**Avis d'hydrogéologue agréé portant sur la protection des captages d'eau potable
de la commune de ROCHE - MOREY**

Captages Baudry

Source aux Moines

Mai 2010

Captage Amont

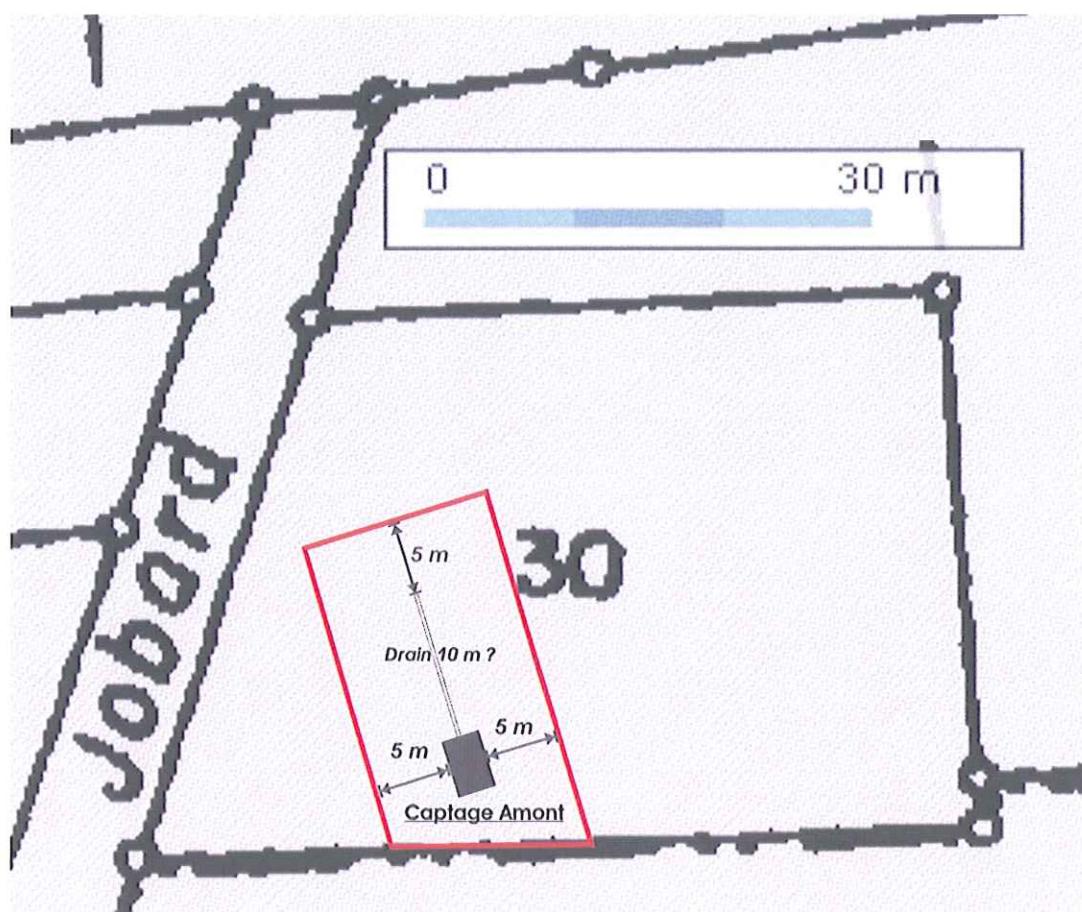
Le périmètre de protection immédiate (PPI) sera inscrit au cœur de la parcelle 30. Il conviendra de respecter une distance minimale de 5 m de part et d'autre du captage tel qu'il est figuré dans la figure présentée ci-après.

La longueur précise du drain est inconnue, peut être de l'ordre de 5 m. Ainsi, il conviendra d'en connaître les dimensions exactes (5 à 6 m comme l'on peut l'estimer visuellement).

Il conviendra de respecter, une fois sa longueur confirmée, une distance minimale de 5 m à l'amont.

Sur l'hypothèse d'un drain rectiligne d'une longueur de 10 m comme il est représenté dans l'illustration suivante, le PPI devrait ainsi atteindre près de 20 m de longueur et environ 12 m de largeur.

Captage Aval

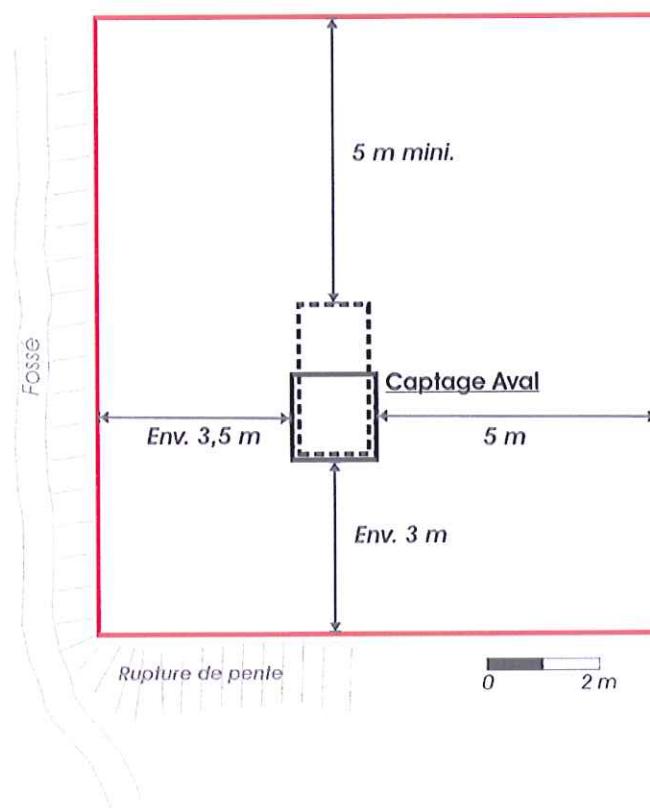
Le périmètre de protection immédiate (PPI) du captage aval s'inscrira à l'intérieur de la parcelle 44.

Le PPI ou le secteur de ce périmètre devant impérativement être muni d'une clôture, sera mis en place autour de la zone de captage selon les caractéristiques de l'illustration présentée ci-après.

Les cotes exactes devront être précisées par un géomètre en fonction de la topographie du secteur. Il conviendra évidemment, dans un souci de préservation de la clôture et d'entretien du site, de ne pas inclure le fossé d'écoulement situé à l'ouest du captage dans le PPI, ni d'arrêter la clôture dans un secteur en pente.

Il est cependant important de conserver une distance suffisante côté amont, zone du captage la plus vulnérable et donc à inclure dans le PPI.

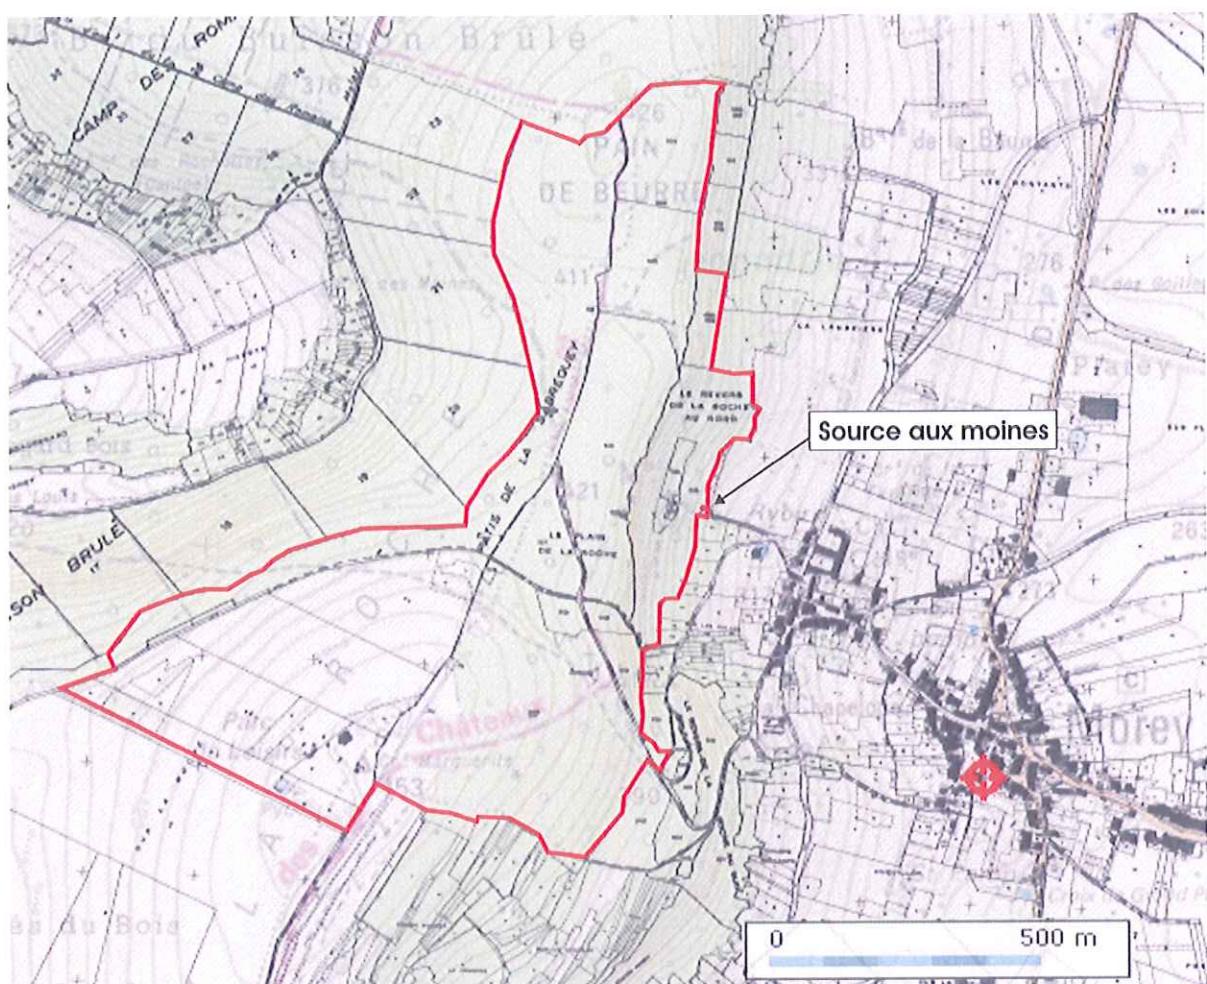
Ainsi, afin d'assurer une protection physique et une matérialisation efficace de la zone de captage je propose la délimitation d'un périmètre de protection immédiat qui englobera le regard de collecte et la galerie drainante selon le plan présenté à la page suivante.

En l'absence de relevé topographique précis de la galerie en surface, il est délicat de positionner avec exactitude les contours du périmètre. On retiendra le principe d'une distance minimal d'1 m de part et d'autre des bords de la galerie. A son extrémité, au niveau de l'arrivée d'eau qui coïncide probablement avec la position de la falaise calcaire il conviendra d'adapter au mieux la clôture à la topographie.

Au niveau de la chambre de captage, j'ai volontairement agrandi les contours du périmètre afin de permettre l'accès d'un véhicule nécessaire à un éventuel entretien de l'ouvrage au plus près du regard d'entrée.
